Legenda

errori grafici

Documento: **Piano delle Regole**

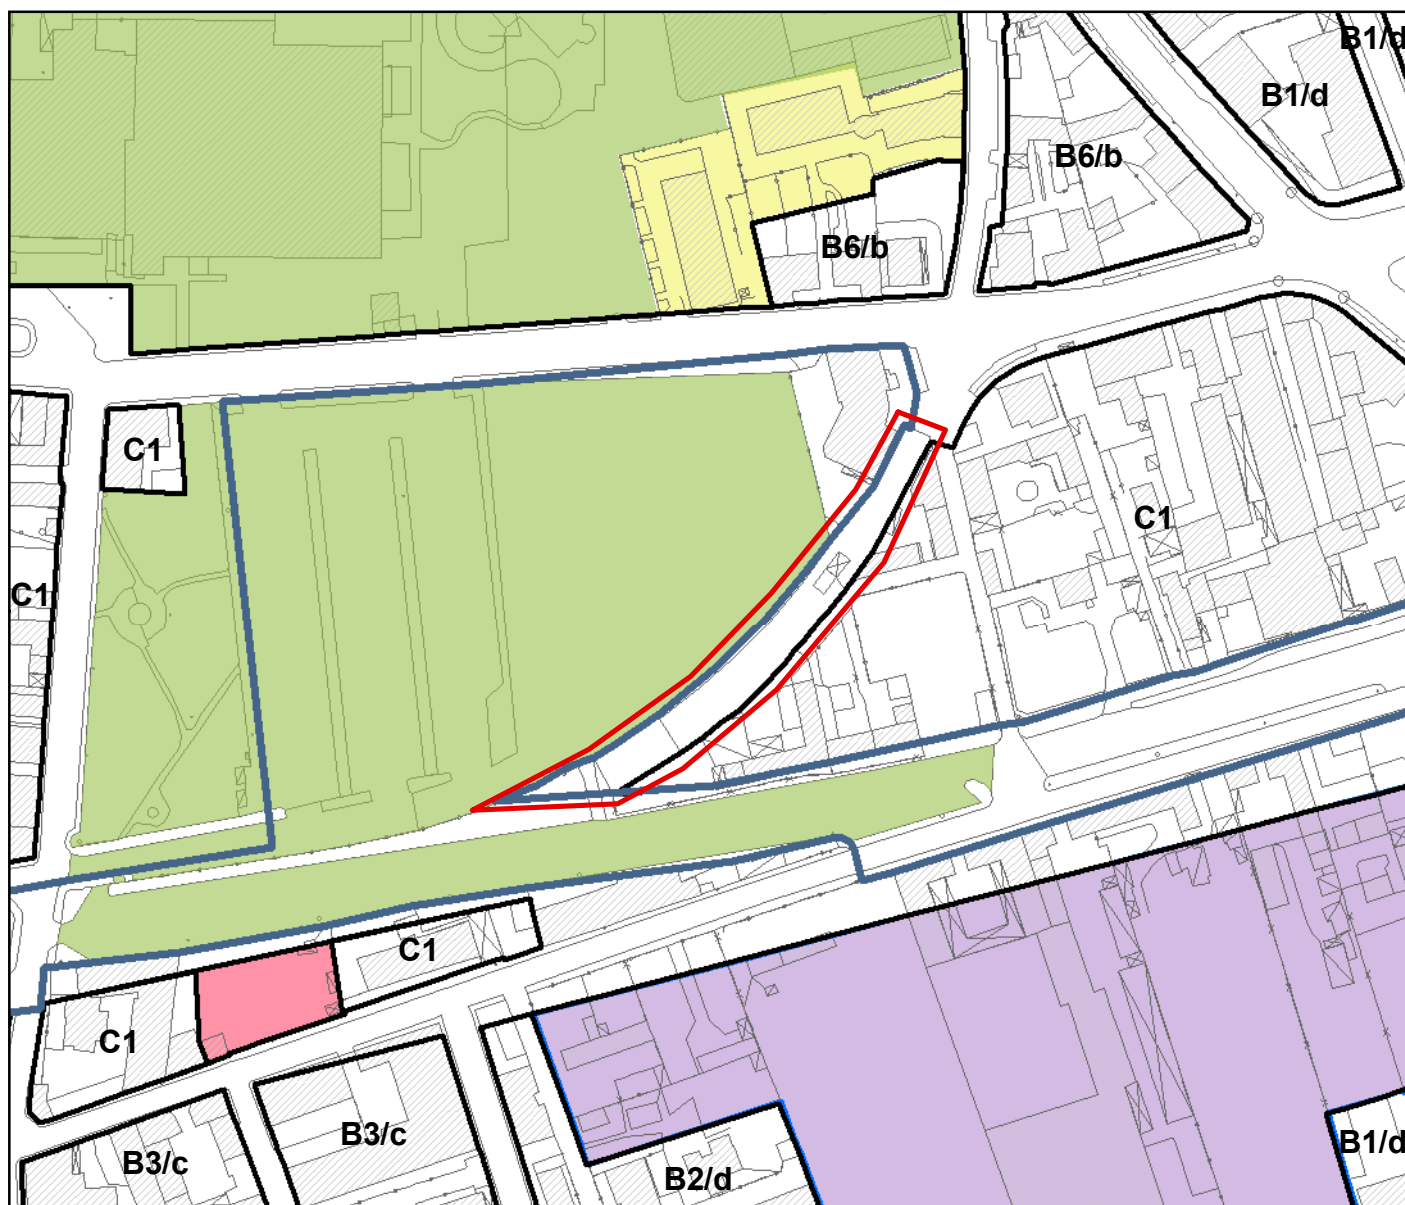
area non azzonata tra "ambito di trasformazione" e sottozona C1

Estendere sottozona C1 fino al limite dell'ambito di trasformazione e allineare allo stato di fatto

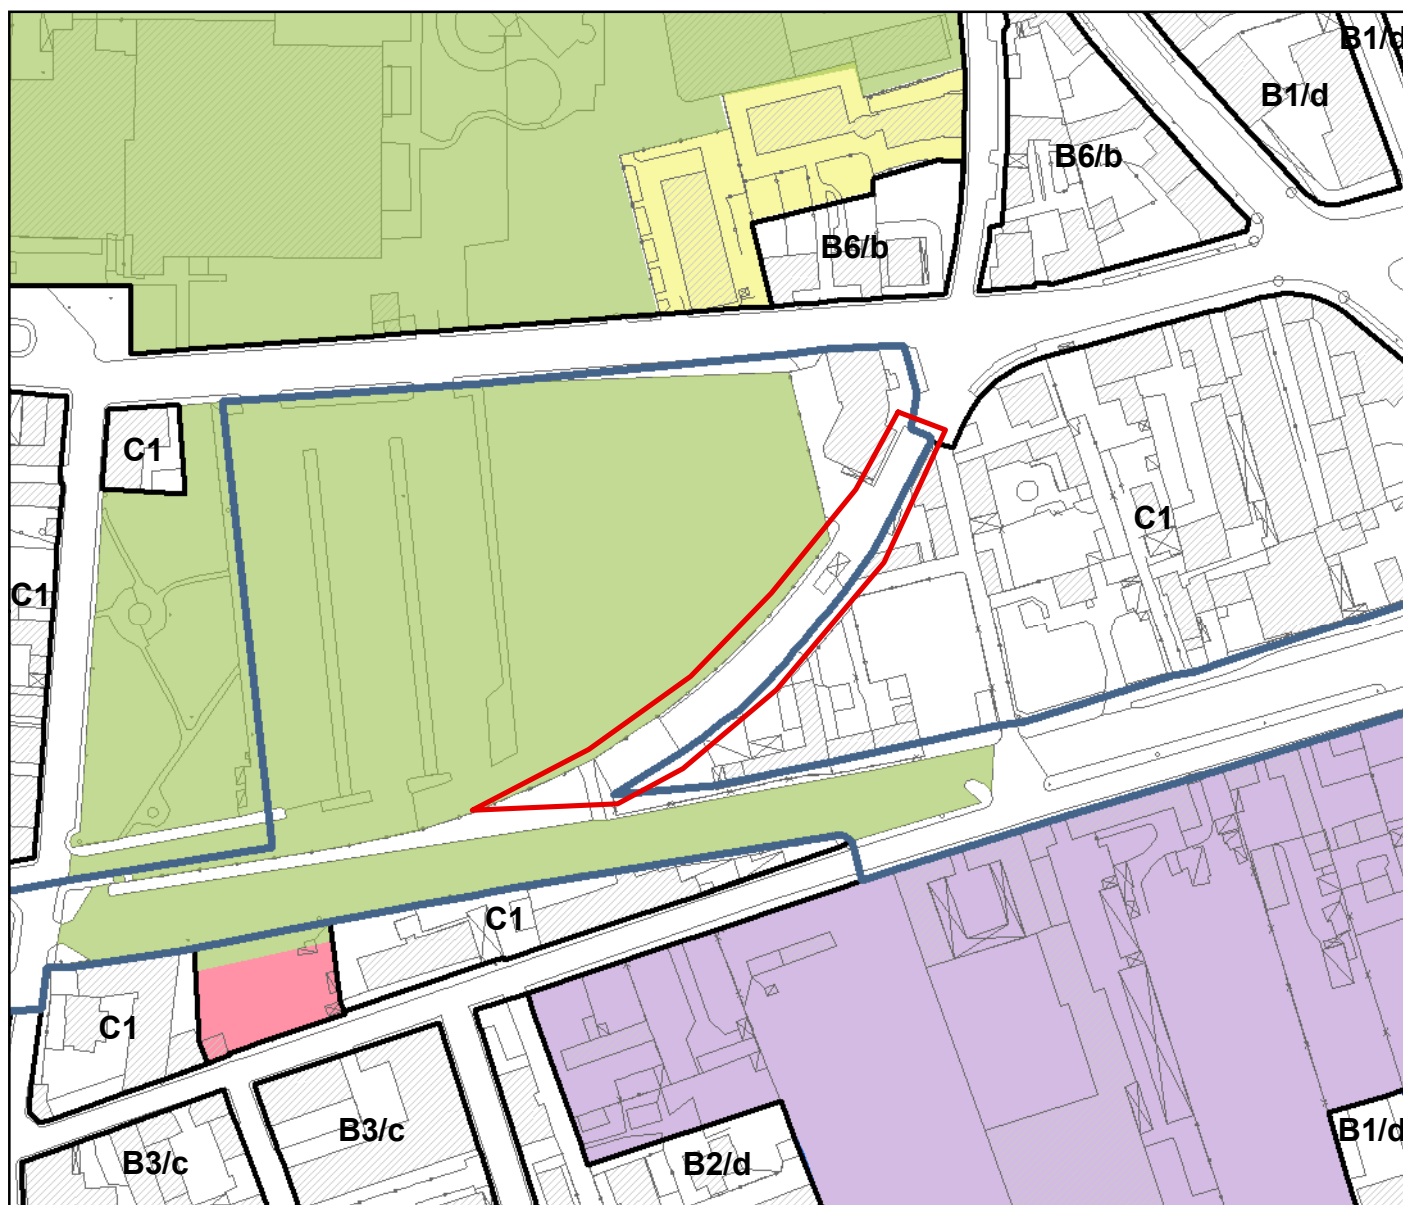
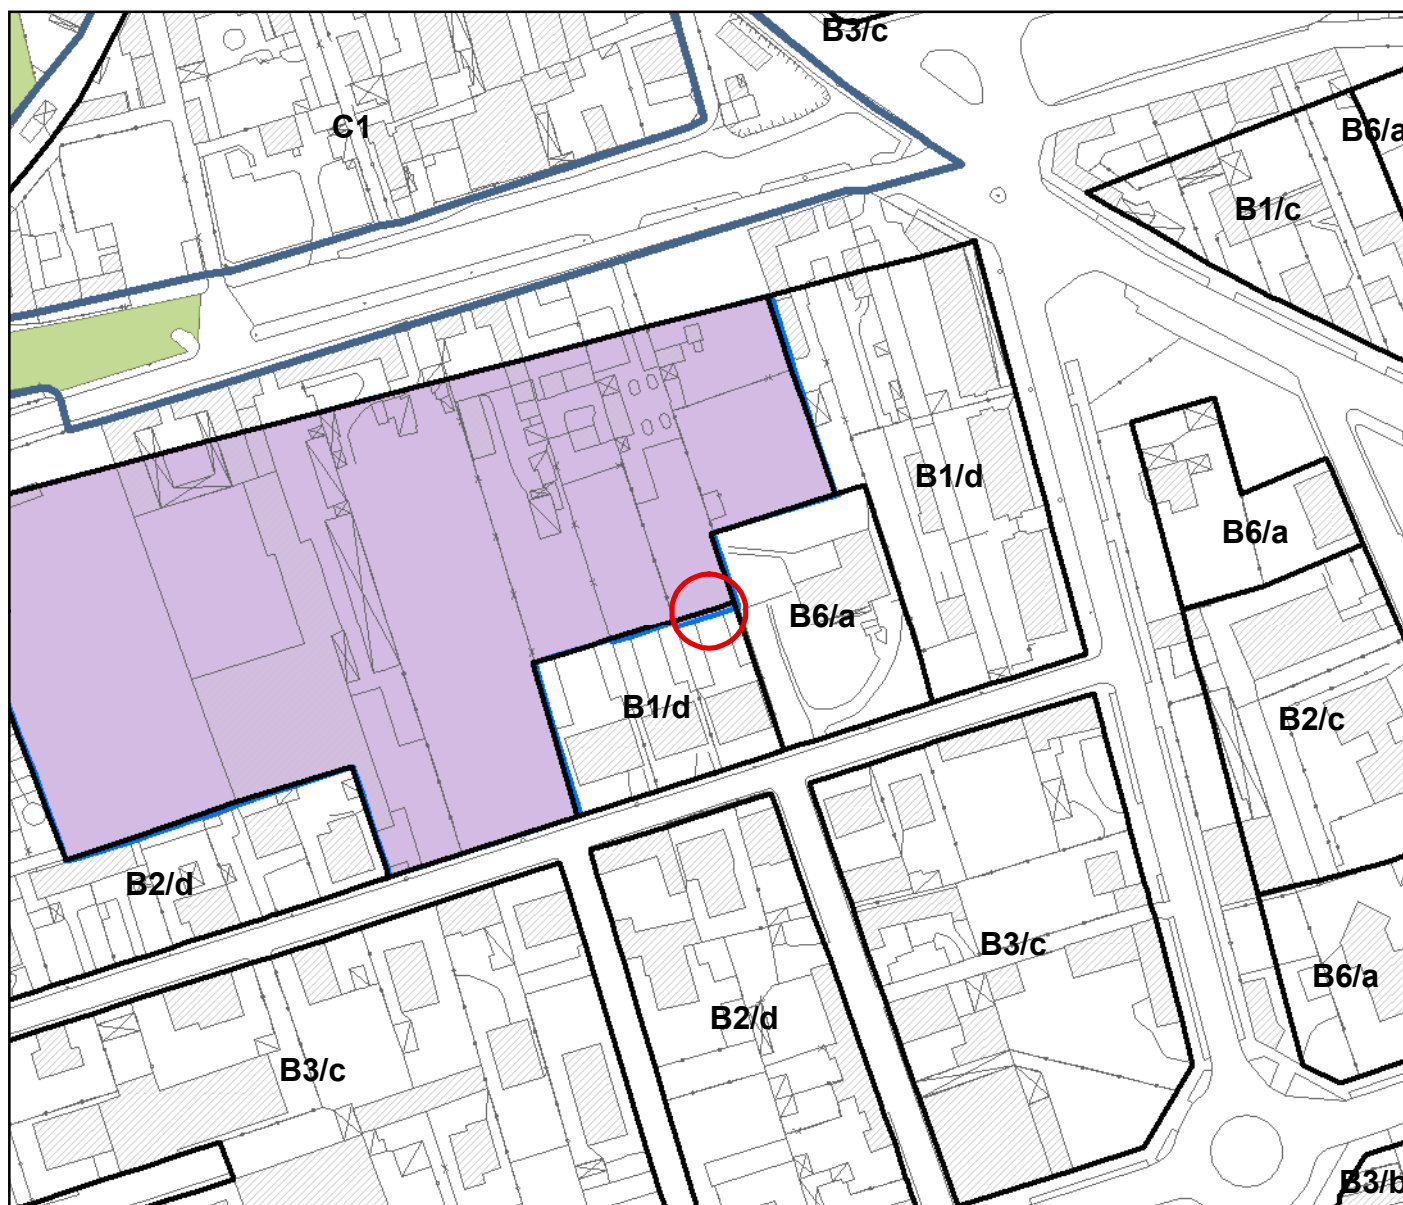
area non azzonata tra "ambito di trasformazione" e sottozona C1

Estendere C1 sino limite recinzioni esistenti e adeguare limite ambito al piano approvato

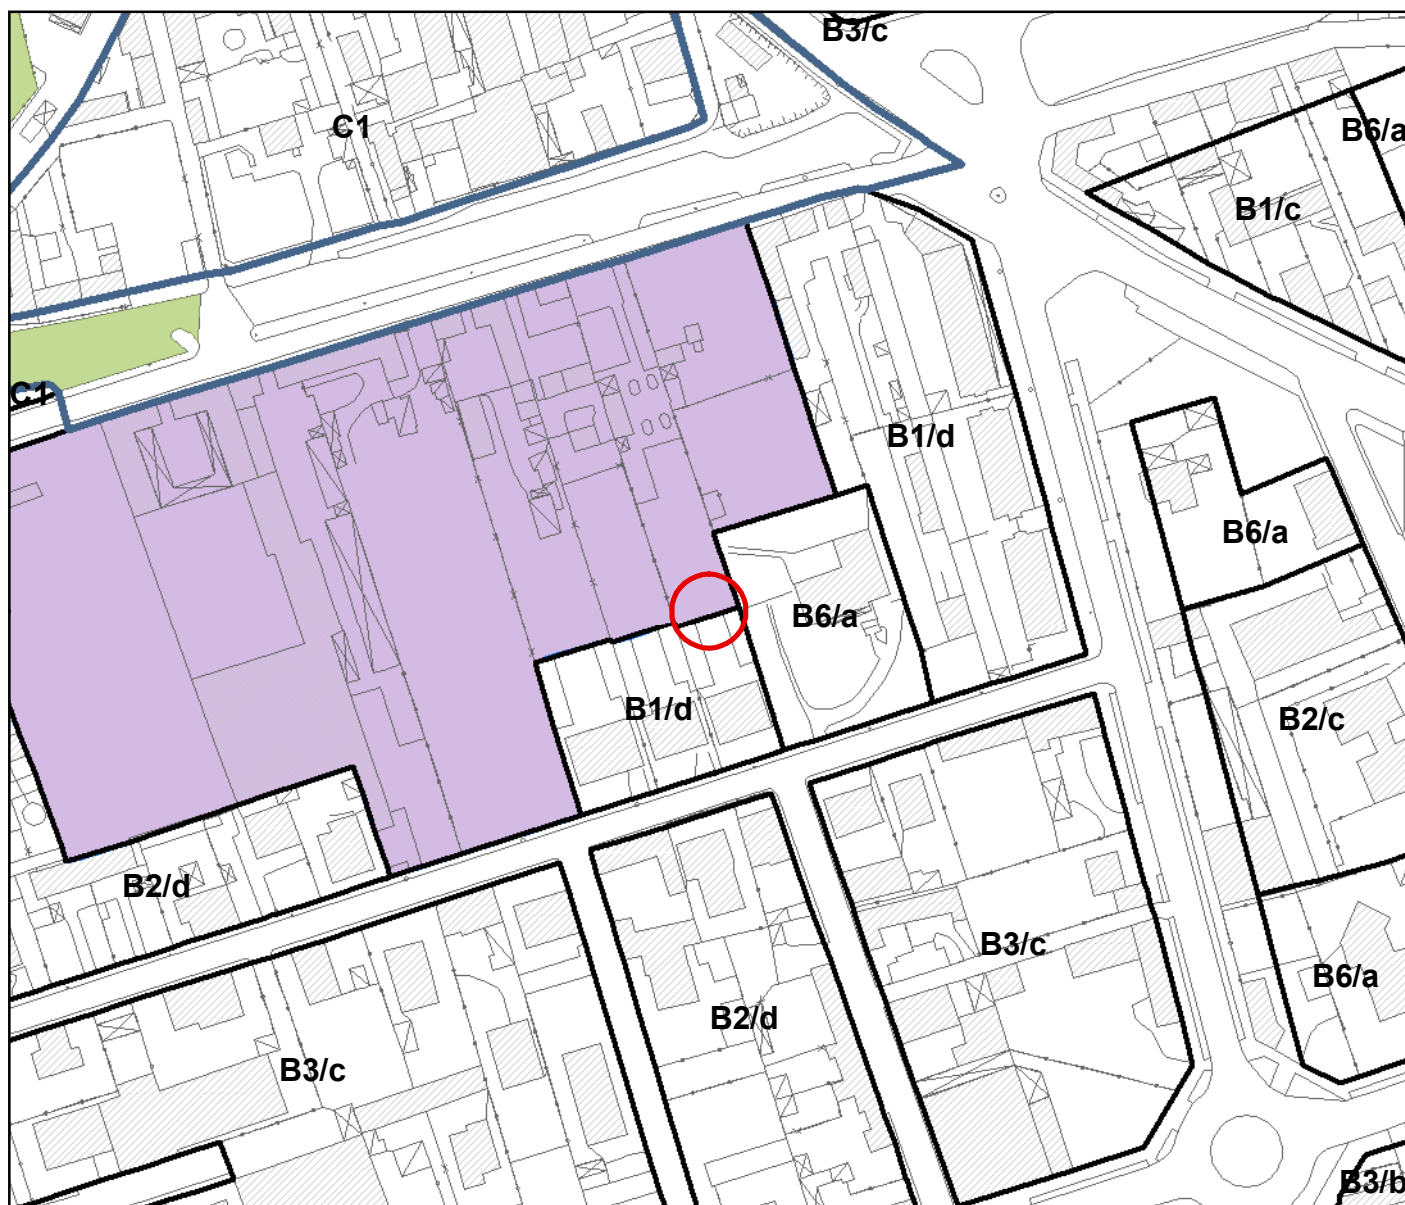
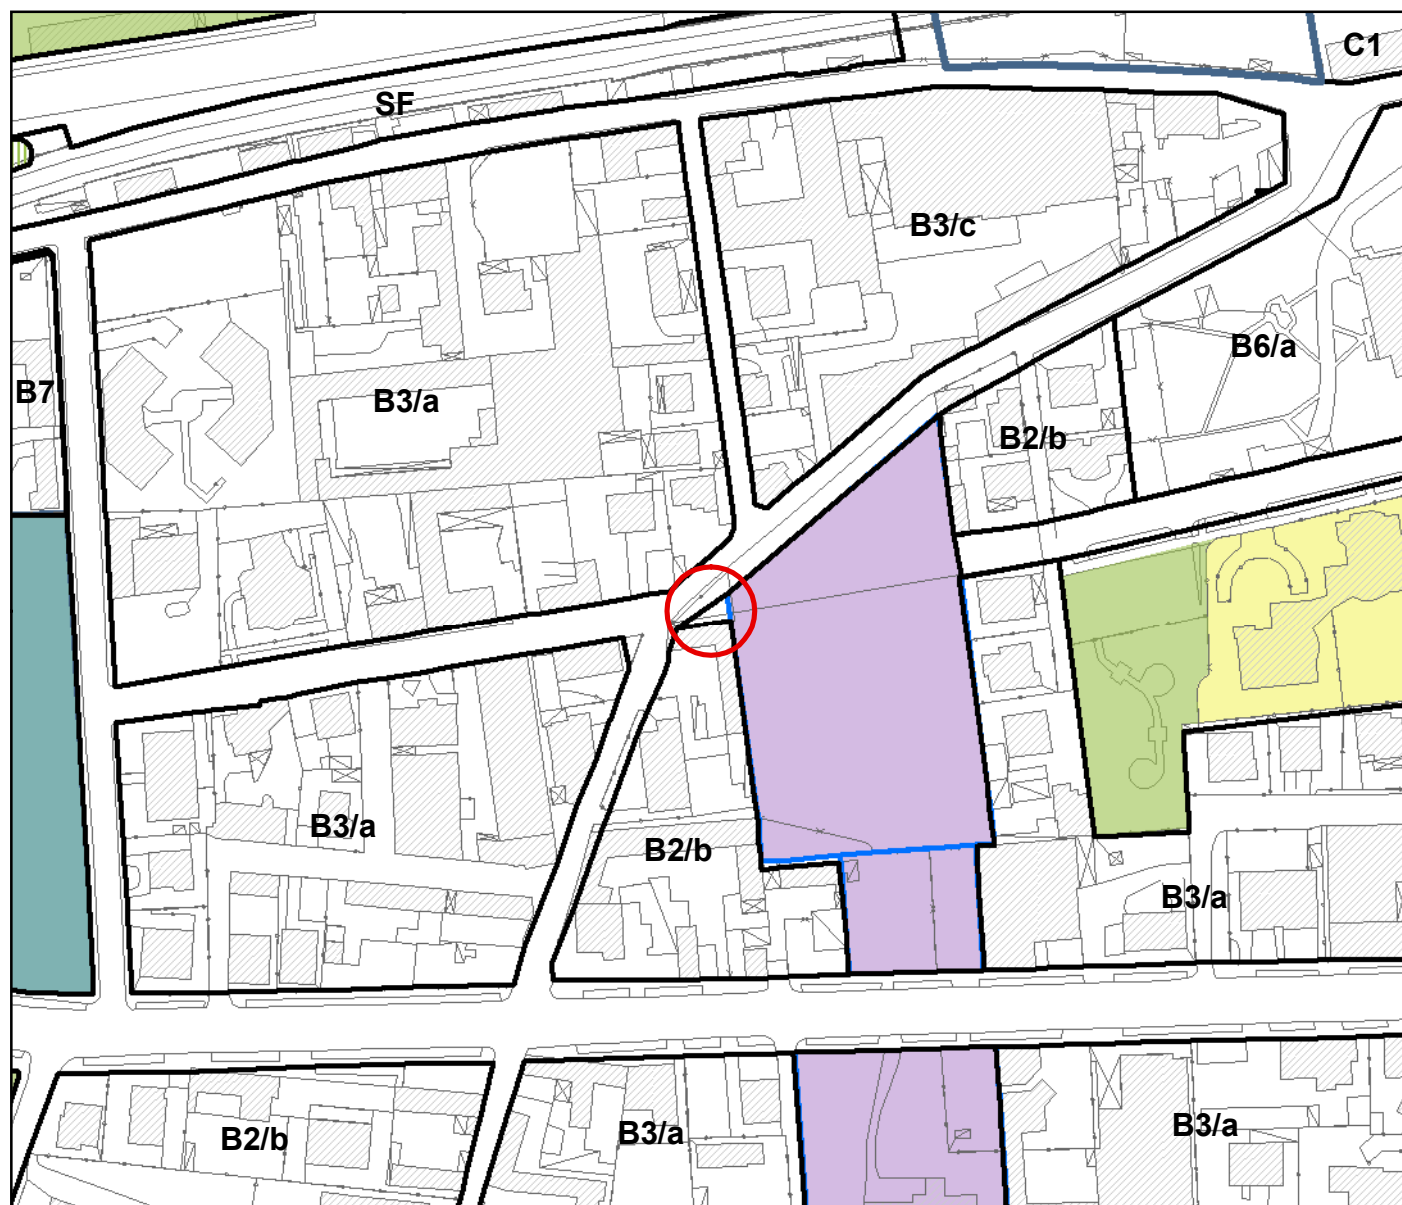
errato allineamento tra "area di rigenerazione e ricollocazione volumetrica" e sottozona B1/d, B1/a

Allineare area di rigenerazione e sottozone circostanti allo stato di fatto

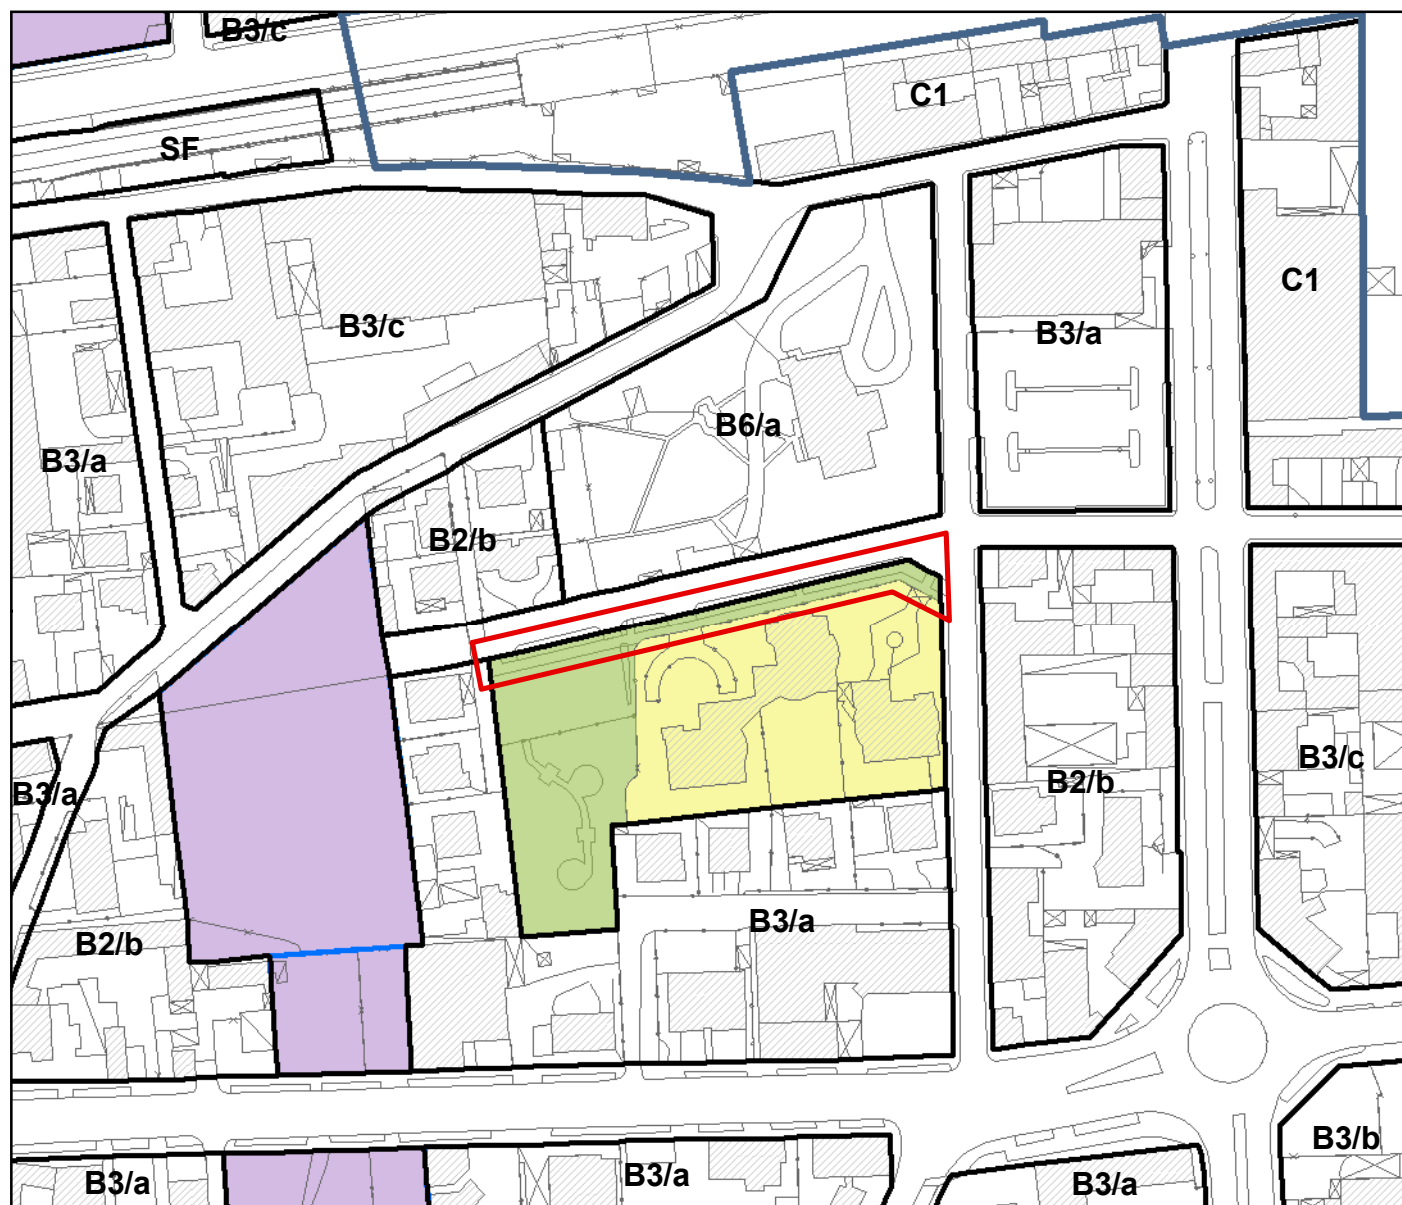
area non azzonata tra "Piani attuativi attuati", "aree a servizi esistenti disciplinate dal Piano dei Servizi" e sede stradale
